关于军事馆局部与原设计不符
请求补充检测鉴定范围的函件

致广西壮族自治区烈士陵园（广西革命纪念馆）：

二层平面

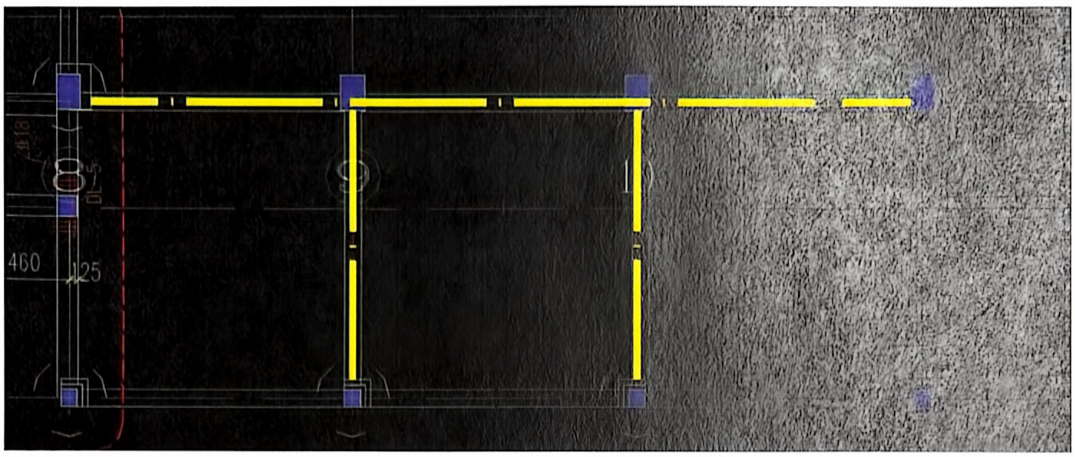
其中，梁需检测鉴定范围为黄色虚线处，柱需检测鉴定范围为黄色圆圈处，需并提供现场结构布置含关于轴线定位、构件截面尺寸和配筋以及材料强度以供修改加固设计。
